**Avis de la Mission Régionale
d'Autorité environnementale des Pays-de-la-Loire
sur le projet d'aménagement du secteur « Les Temples »
commune de Givrand (85)**

N°MRAE 2018-3513

Plan de situation extrait de l'étude d'impact du dossier - Figure 9 : carte IGN Scan25

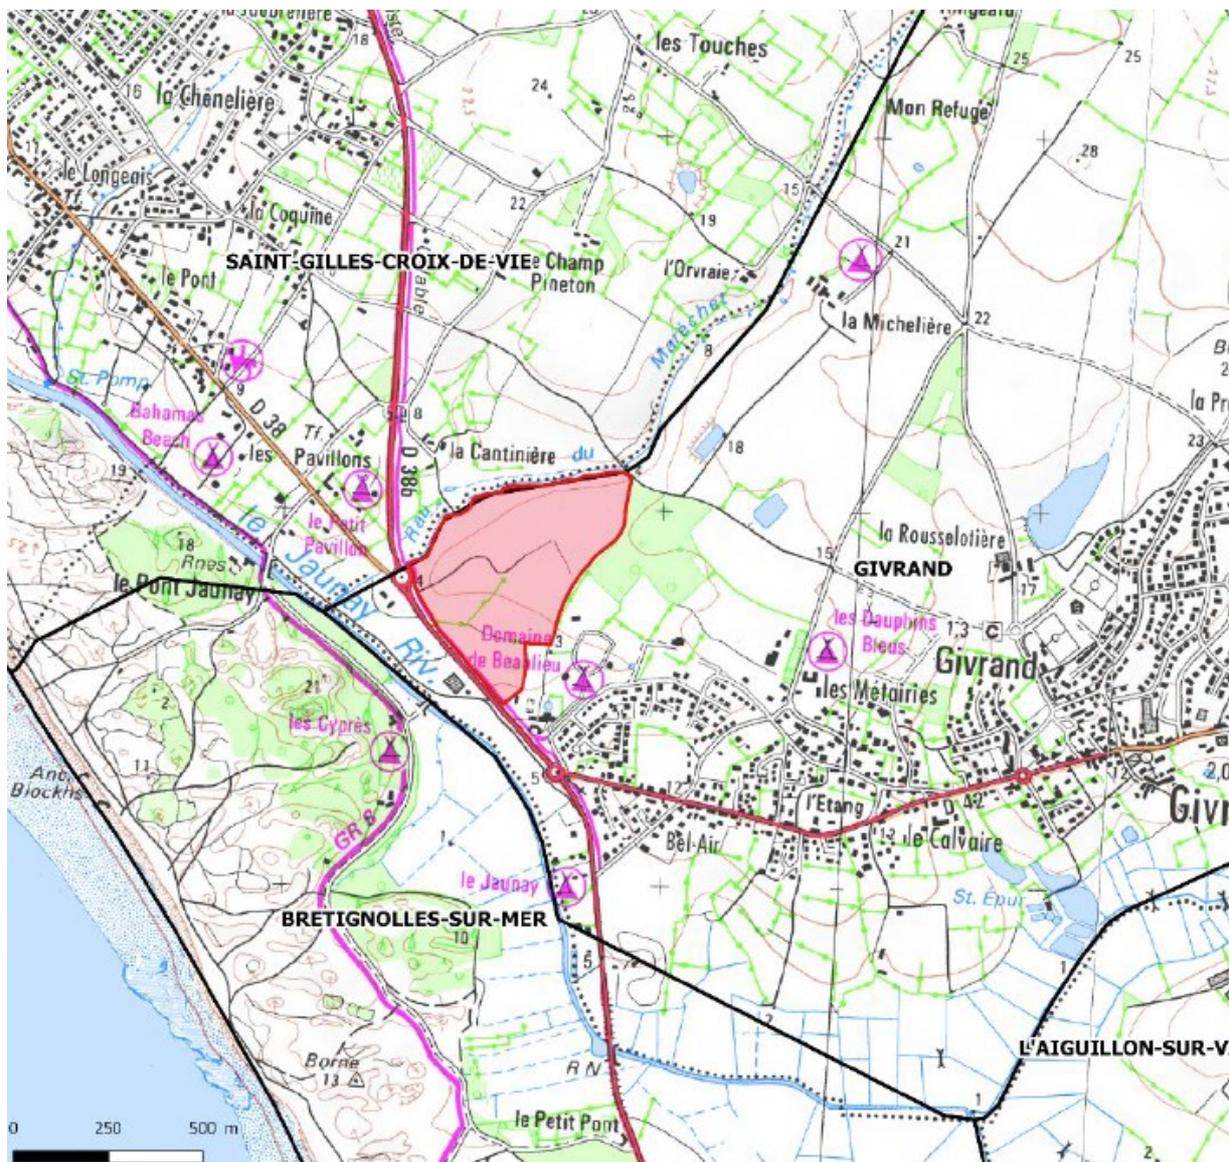
Le secteur « Les Temples » se situe en limite est du territoire communal, au contact de celui de Saint Gilles-Croix-de-Vie. Cette limite nord-ouest du projet se matérialise sur le terrain par le ruisseau du Maréchet. Au sud-ouest, le périmètre est longé par la route départementale RD n°38, axe routier qui longe le littoral vendéen entre Les Sables D'Olonne et la presqu'île de Noirmoutier, en passant par Saint-Gilles-Croix-de-Vie. C'est sur cet axe, à partir d'un carrefour giratoire existant, que la desserte sud du site est prévue.

Cette même route correspond également à la limite qui sépare le secteur de projet du site Natura 2000 « Dunes de la Sauzaie et marais du Jaunay » et du site classé du même nom, au sud de celle-ci.
